SWAG 37 92 8798, 37 93 0167, 70 94 0717

Fiat Ducato II, III; Iveco Daily III, IV, V und VI

Motor: 2,3 Liter JTD F1AE

Keilrippenriemen für den Klimakompressor

Abb. 1 - Diagramm des Keilrippenriementriebs (bis einschließlich Motor-Nr. 0113089), ausgestattet mit Spannrolle 37 93 0167 und Keilrippenriemen 37 92 8798.

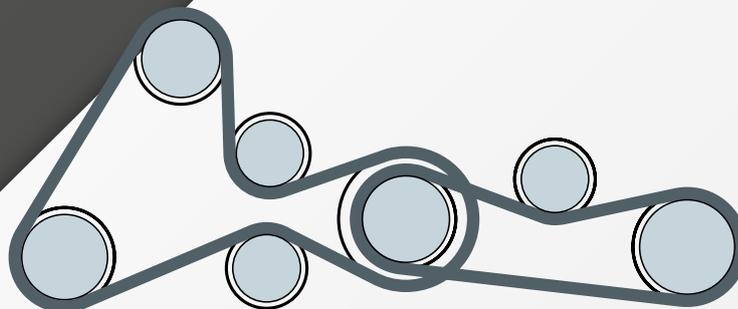
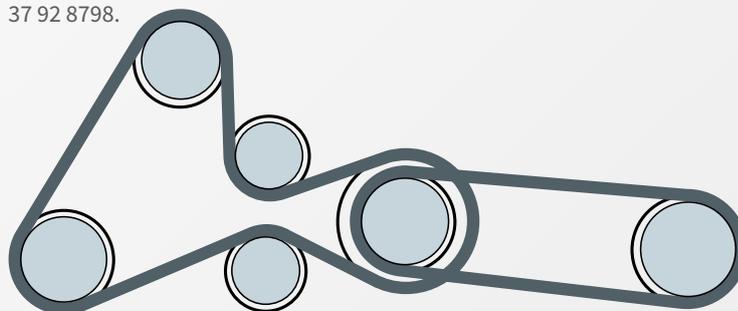
Während des Produktionszeitraums haben Fiat und Iveco die Führung und die Länge des Keilrippenriemens für den Klimakompressor überarbeitet. Dies gilt für mehrere Modelle, die mit dem 2,3-Liter-JTD-Motor ausgestattet sind, beginnend mit der Motor-Nr. 0113090.

Durch das Update entfällt die Spannrolle für den herkömmlichen 987 mm Keilrippenriemen, der bis einschließlich Motor-Nr. 0113089 verbaut wurde (Abb. 1).

Dieser wurde durch einen kürzeren 903 mm langen elastischen Keilrippenriemen ersetzt, der gemäß dem oben angezeigten Diagramm geführt wird (Abb. 2).

Hinweis: Bei Fahrzeugen mit Motoren bis einschließlich Motor-Nr. 0113089 kann im Rahmen der Routinewartung auch der elastischen Keilrippenriemen 70 94 0717 nachgerüstet werden. Dadurch entfällt die Spannrolle komplett.
